Mission régionale d'autorité environnementale
OCCITANIE

**Avis sur le projet de re-équipement de 2 éoliennes et
d'extension de 2 éoliennes supplémentaires de la centrale
éolienne de Lascombres
sur la commune de Broquiès (Aveyron)**

N°MRAe 2024APO1

Avis émis le 11 janvier 2024

Figure 3 : Carte des risques d'effets potentiels avifaunistiques

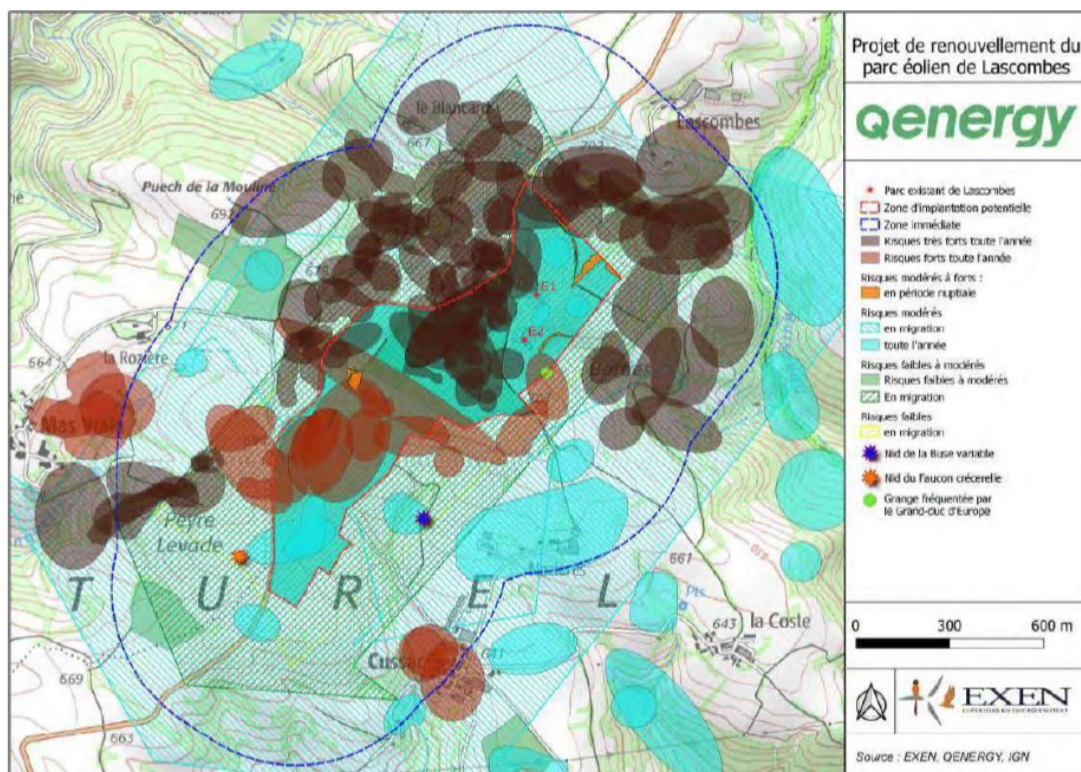
L'éolienne E4, du fait de son positionnement, présente un risque de mortalité résiduel notable par collision avec les oiseaux migrateurs et les oiseaux nicheurs. La MRAe considère que la démarche d'évitement n'a pas été conduite jusqu'au bout. Si l'éolienne est maintenue à l'emplacement prévu, des risques résiduels notables pour les oiseaux migrateurs et les oiseaux nicheurs pouvant nécessiter le dépôt d'une demande de dérogation à la destruction d'espèces protégées.

Figure 4 : Carte de synthèse des risques de mortalité – source scan IGN – réalisation EXEN

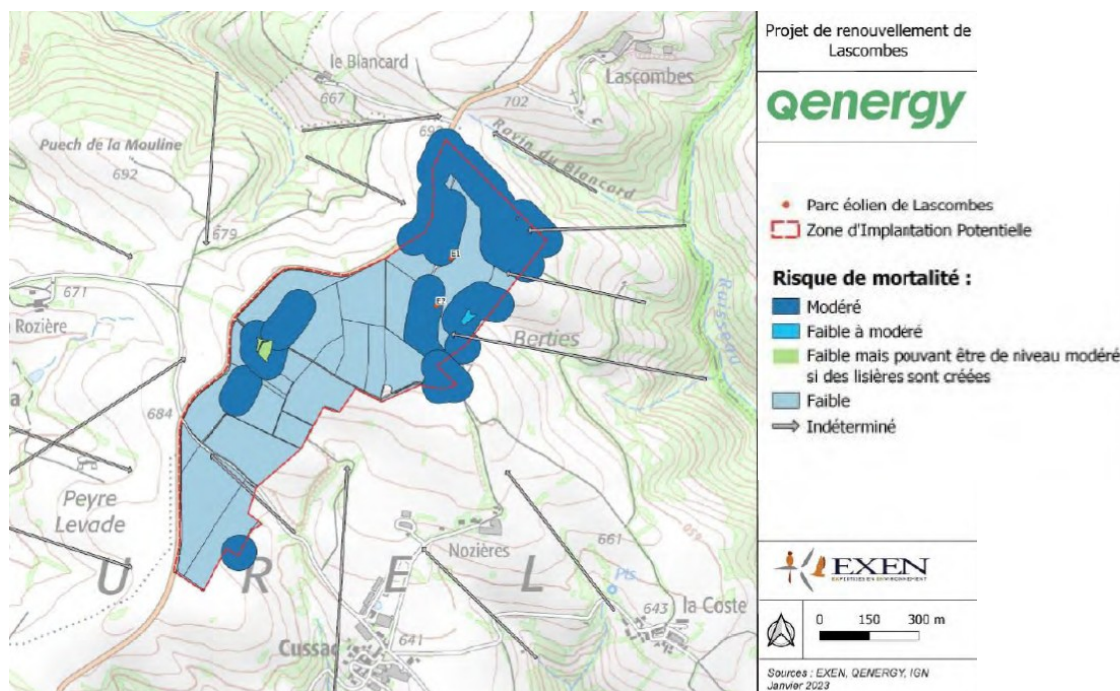
L'étude d'impact intègre une mesure de régulation de l'activité des éoliennes spécifiques pour atténuer le risque de mortalités des chauves-souris (mesure 5.C.3.m.2)²¹. Les conditions de bridage n'apparaissent pas suffisantes pour atténuer de manière significative le risque de mortalité qui reste supérieur à 5 % pour des espèces protégées nationalement. Il convient d'étendre à la fois la période de bridage (entre le 15 mars et le 15 novembre), la vitesse de bridage (pour des vents < à 8 m/s) et les températures (> à 10 °C) pour viser la protection stricte des espèces.

Afin de réduire au maximum les risques de mortalité, la MRAe recommande de renforcer les mesures de bridage. La mesure doit allonger la période de bridage durant l'année, inclure un bridage pour des vitesses de vent plus élevées et des températures plus importantes que celles qui sont actuellement proposées.
